ITINERARIO CAIANELLO (A1) - BENEVENTO
ADEGUAMENTO A 4 CORSIE DELLA S.S. 372 "TELESINA"
DAL KM 0+000 AL KM 60+900
LOTTO 1: DAL KM 37+000 (SVINCOLO DI S. SALVATORE TELESINO)
AL KM 60+900 (SVINCOLO DI BENEVENTO)

PROGETTO DEFINITIVO

01 – RECEPIMENTO PRESCRIZIONE CIPE

QUADRO SINOTTICO DI OTTEMPERANZA ALLE PRESCRIZIONI CIPE

Viadotto “Maria Cristina”

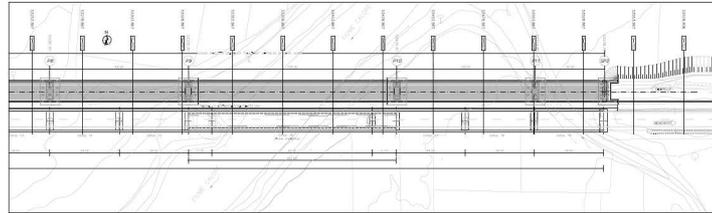
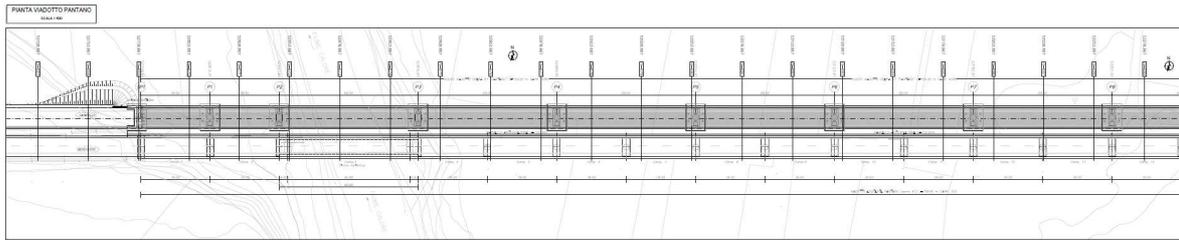
Si dovrà approfondire lo studio dei viadotti in modo che le opere di fondazione, le pile e le eventuali opere accessorie non modifichino l'andamento planimetrico dei meandri, la morfologia naturale degli alvei fluviali e, più in generale, non riducano l'efficienza o la superficie degli ecosistemi fluviali.

Nel lotto oggetto di progettazione i viadotti “Maria Cristina”, “Pantano” e “Sanniti” hanno pile ubicate nelle aree di pertinenza idraulica del fiume Calore. Il progetto di detti nuovi viadotti prevede in corrispondenza degli attraversamenti del fiume:

- la riduzione del numero di appoggi a terra;
- l'ubicazione delle pile all'esterno delle parti maggiormente “attive” dell'alveo e comunque possibilmente “in ombra” a quelle dei viadotti esistenti;
- l'adozione per le pile di una sezione circolare ovvero a setto arrotondato, con asse longitudinale orientato circa in direzione della corrente.

Tali scelte progettuali hanno consentito di minimizzare le interferenze delle opere con la parte maggiormente “attiva” dell'alveo di piena del fiume Calore.

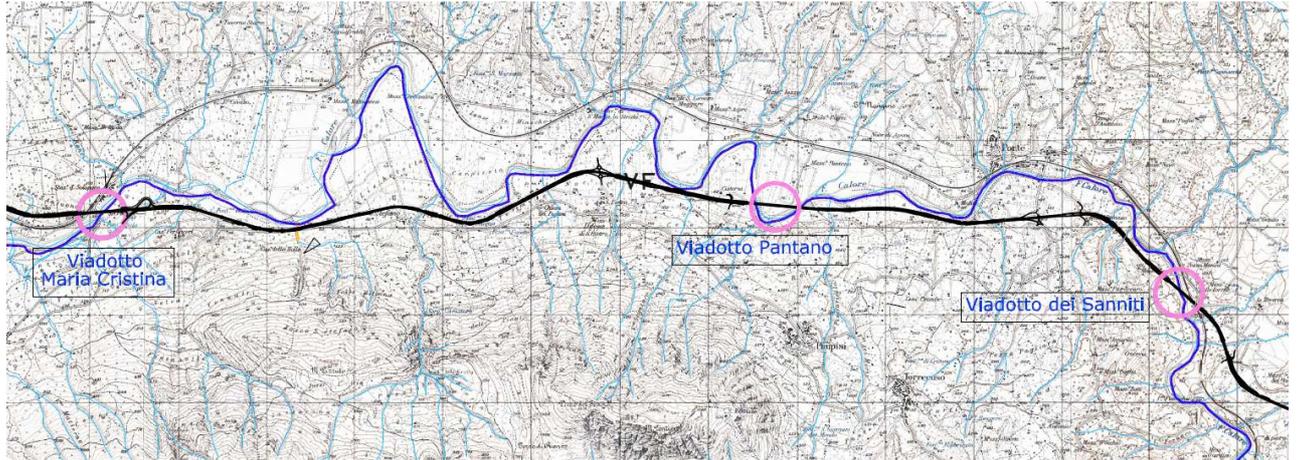
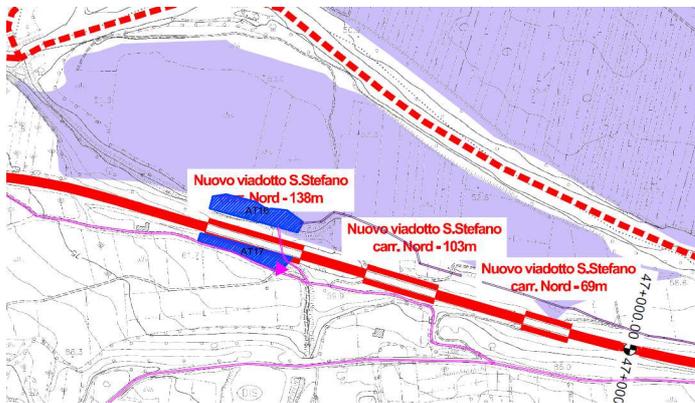
Per ciò che attiene alle acque superficiali, si dovranno approfondire gli studi sul rischio idraulico per i cantieri previsti nelle località Torricelle, Pantano, Selva di Sotto, Maria Cristina, Romano-Scauzuni e, dopo avere determinato la qualità e gli usi attuali delle acque nei corpi idrici (ivi compresa la vocazione naturale e le caratteristiche del trasporto solido), adottare tutte le misure necessarie per prevenire le modificazioni peggiorative ed eventualmente definire gli interventi di mitigazione e l'effettiva possibilità di utilizzare tecniche di ingegneria naturalistica.

Si segnala che 3 aree tecniche di lavorazione ricadenti all'interno delle fasce A di esondazione indicate nei documenti del PAI, sono quelle in cui la SS 372 attraversa il fiume Calore ovvero dove devono essere realizzati gli interventi sulle seguenti opere d'arte:

1. Viadotto M. Cristina (L=449 m) pk. 45+000 circa (AT 14)
2. Viadotto Pantano (L=760 m) pk. 53+000 circa (AT 23)
3. Viadotto dei Sanniti (L=475 m) pk. 58+300 circa (AT 29)

4. L'area tecnica AT 16 è funzionale al raddoppio della esistente SS 372 "Telesina" in fregio al fiume Calore.

Si evidenzia che le aree tecniche di lavorazione sopracitate non possono che essere localizzate in adiacenza al manufatto da realizzare che nel caso specifico sono i viadotti di attraversamento del corso d'acqua o posti in fregio allo stesso.

Planimetria interventi di mitigazione/valorizzazione ponte storico Maria Cristina

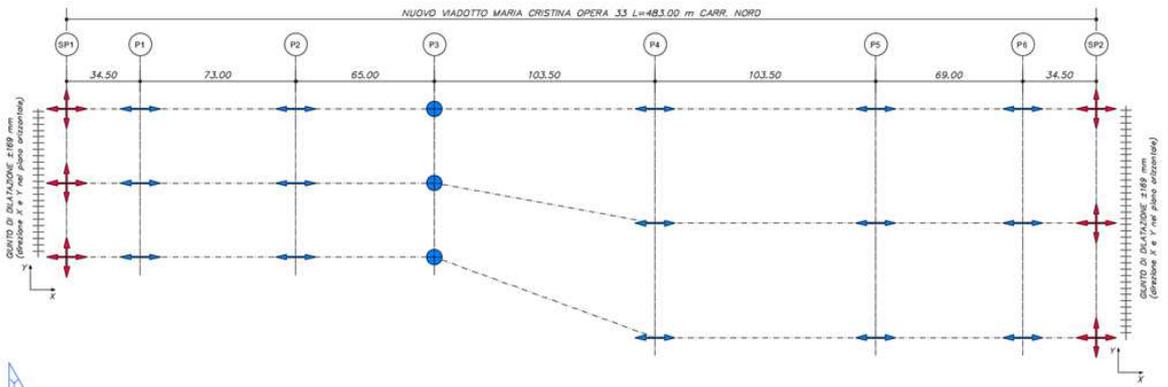
Si dovrà tutelare le caratteristiche del paesaggio e le preesistenze storiche, approfondendo gli aspetti architettonici di tutte le opere di attraversamento dei corsi d'acqua in affiancamento ai viadotti esistenti (fiumi Calore, Voltumo, Titemo); in particolare devono essere previsti gli interventi necessari per la valorizzazione dei resti del ponte storico sul fiume Calore, in corrispondenza del viadotto "Maria Cristina".

Il progetto architettonico dei nuovi viadotti in corrispondenza del fiume Calore è stato elaborato tenendo conto dell'aspetto dei viadotti esistenti, avendo cura di conservare le medesime caratteristiche architettoniche ed estetiche al fine di ottenere il miglior risultato in termini di inserimento paesaggistico , vedi tavole dei **Fotoinserti** (**T00IA01AMBDI01A - T00IA01AMBDI02A**).

Prospetto barriera acustica

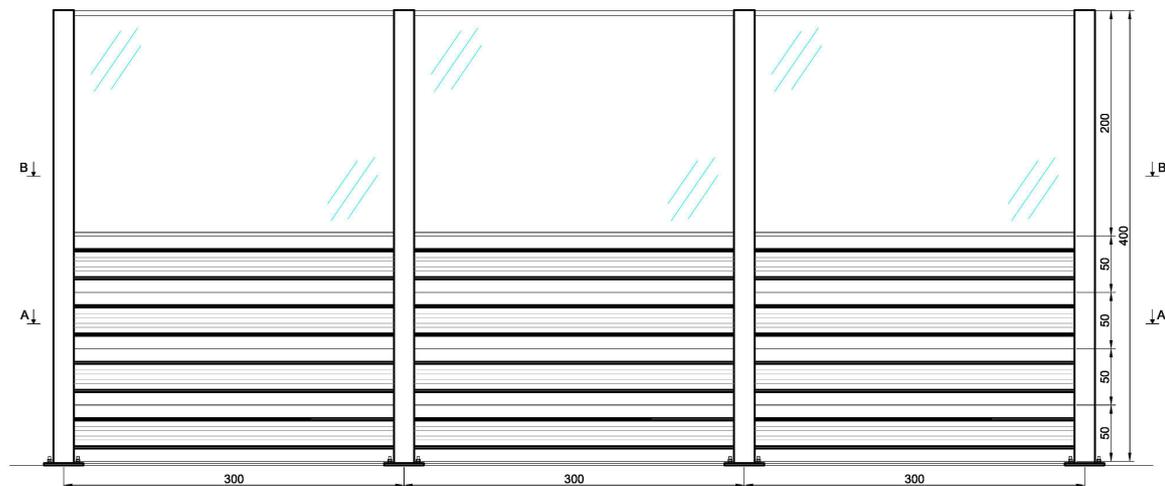
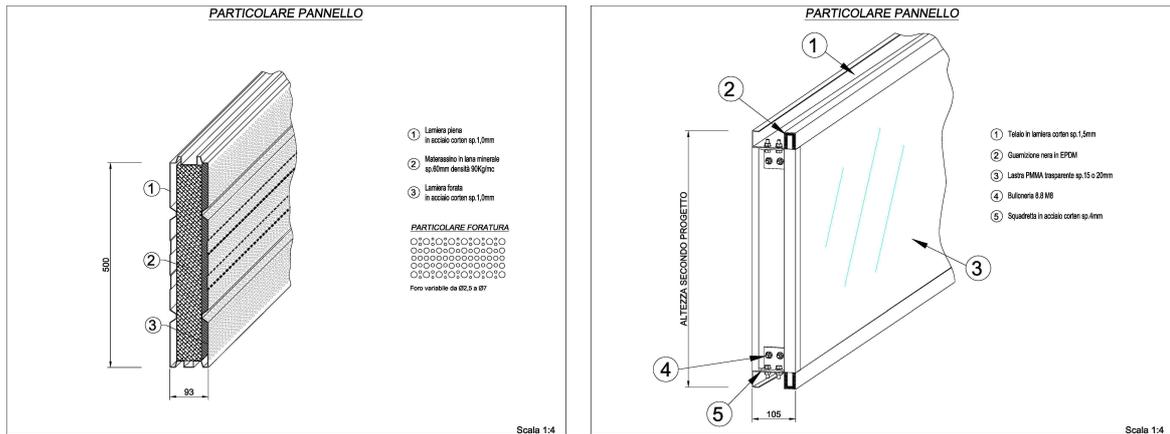
Si dovrà prevedere, lungo tutto il lato in affiancamento, interventi di mitigazione paesaggistica che tengano conto delle diverse tipologie di paesaggio ed abbiano riferimenti che si armonizzino ai caratteri locali, curando l'inserimento visivo delle barriere antirumore e facendo ricorso, ove possibile, a quelle di tipo vegetale.

Nell'ottica di minimizzare gli effetti visivi delle schermature acustiche, il dimensionamento degli interventi è stato previsto solo per le situazioni che ne richiedevano effettiva necessità. Inoltre, la tipologia di barriera scelta è prevalentemente mista in acciaio corten e trasparente, cioè con materiali che coniugano l'efficienza sotto il profilo acustico con la qualità sotto l'aspetto visivo e l'armonizzazione ai caratteri locali.
